From 5.1, 2, e 5.1, 2, e amsterdam.nl>
Subject **RE: Sixhaven - akkoord wadi en plaatsing drie bomen**
To 5.1, 2, e 5.1, 2, e @amsterdam.nl>
Cc 5.1, 2, e 5.1, 2, e @amsterdam.nl>
Date December 21, 2023 at 4:17:10 PM CET

Van: 5.1, 2, e 5.1, 2, e amsterdam.nl>
Verzonden: woensdag 20 december 2023 18:26
Aan: 5.1, 2, e 5.1, 2, e amsterdam.nl>
CC: 5.1, 2, e 5.1, 2, e amsterdam.nl>
Onderwerp: Sixhaven - akkoord wadi en plaatsing drie bomen

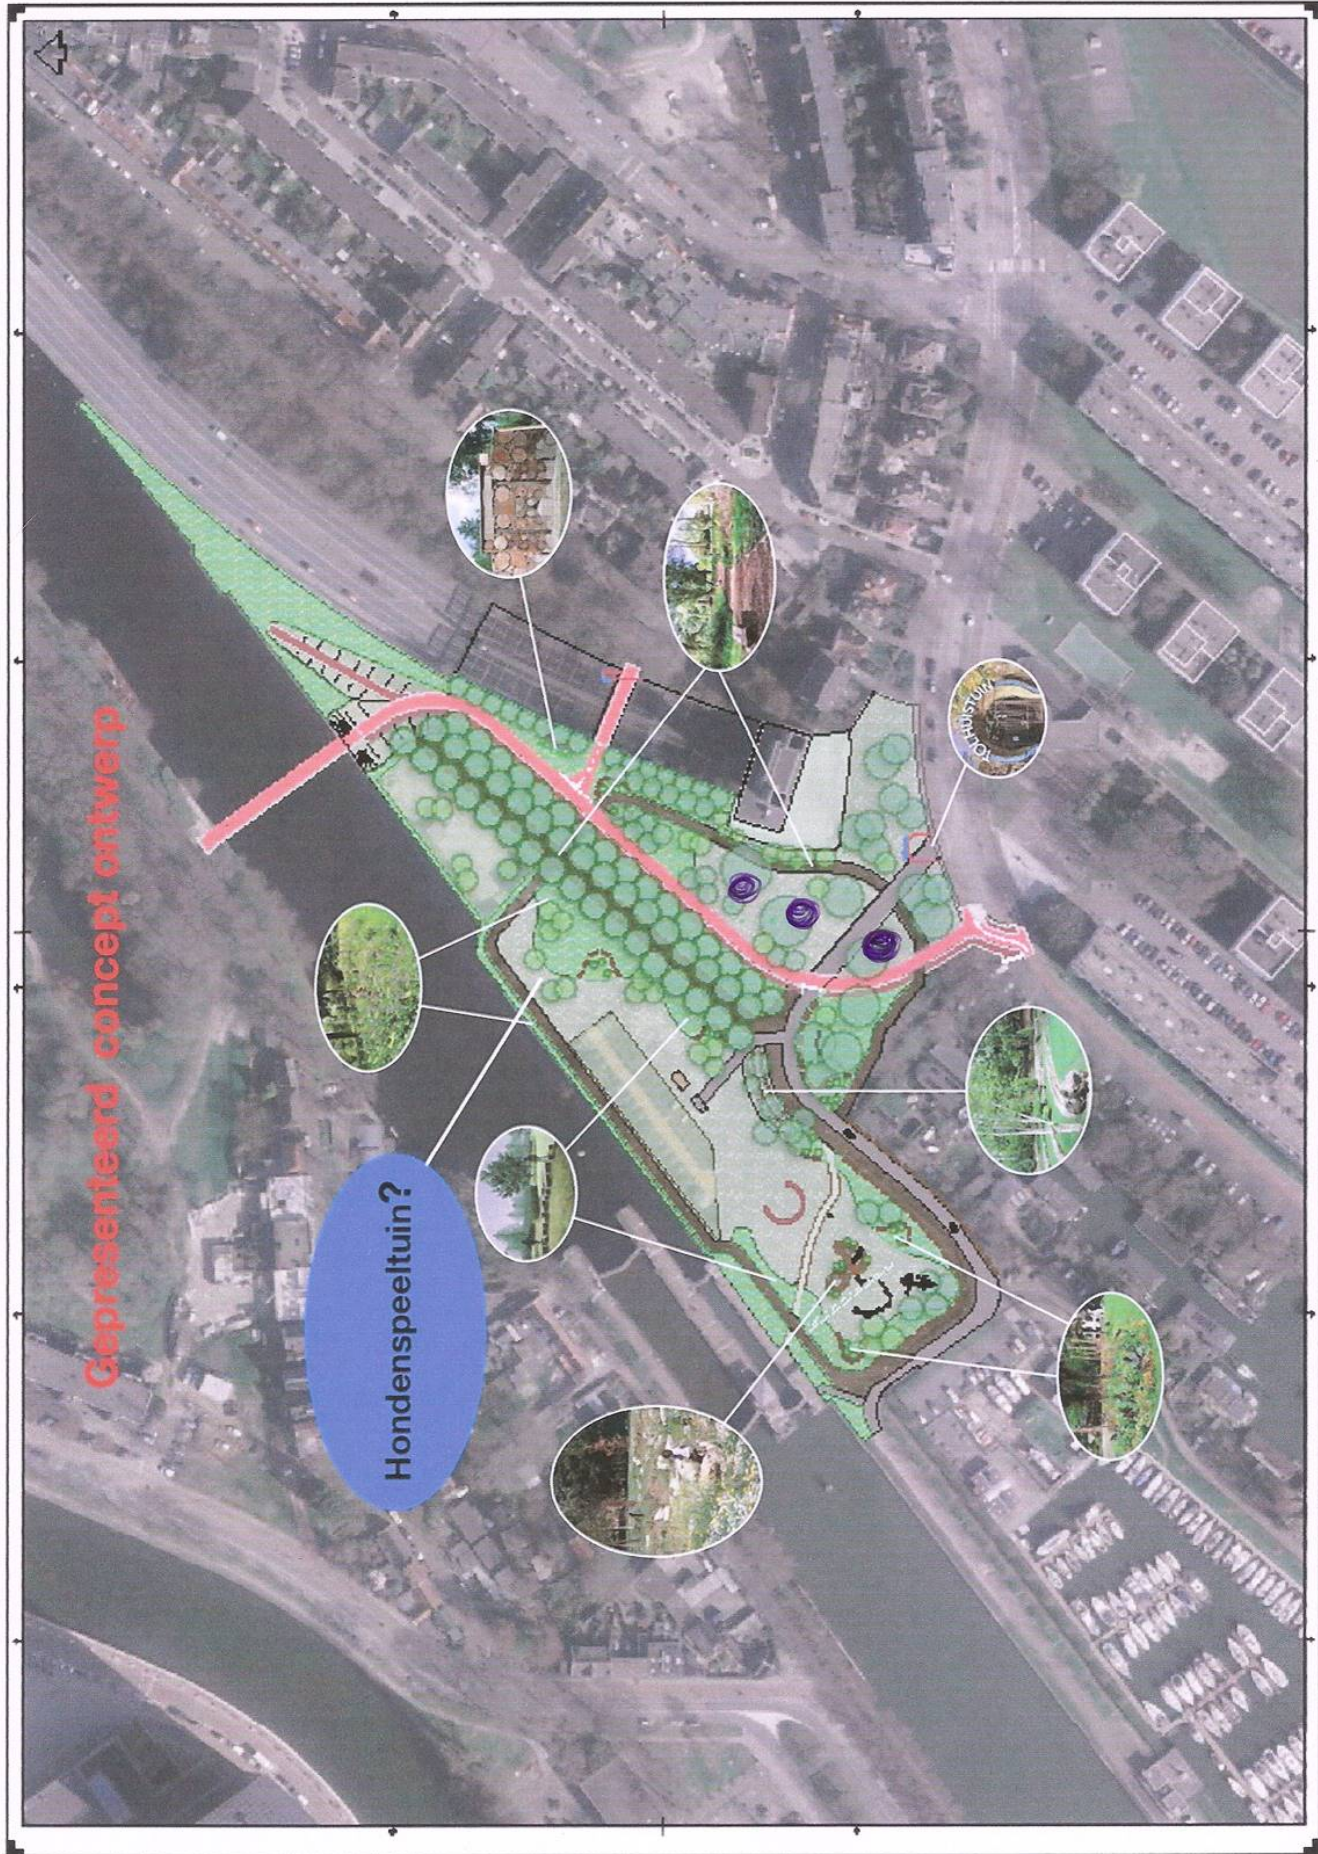
2. Afgelopen vrijdag heb ik het ontwerp besproken met 5.1, 2, e de bewoonster die zich hard maakt voor de klimbomen en de groene entree. Met haar heb ik afgesproken dat er in ieder geval bomen komen op de door haar gewenste plek, zie de met balpen ingetekende bomen op de tekening hieronder. Kan jij zorgen dat er bij het verwerken van het VO naar DO in ieder geval bomen komen op die drie plekken? **Ja ga ik doen. Er zitten op die locaties veel kabels en leidingen dus hopelijk gaat het lukken.**

1. Om het ontwerp goedgekeurd te krijgen, moeten we een schriftelijk akkoord op de wadi hebben van de assetmanager. Jij hebt toch afgestemd met een specialist over de wadi? Kan je van deze persoon een schriftelijke bevestiging krijgen dat de wadi in het ontwerp goedgekeurd is?
2. Afgelopen vrijdag heb ik het ontwerp besproken met 5.1, 2, e de bewoonster die zich hard maakt voor de klimbomen en de groene entree. Met haar heb ik afgesproken dat er in ieder geval bomen komen op de door haar gewenste plek, zie de met balpen ingetekende bomen op de tekening hieronder. Kan jij zorgen dat er bij het verwerken van het VO naar DO in ieder geval bomen komen op die drie plekken?
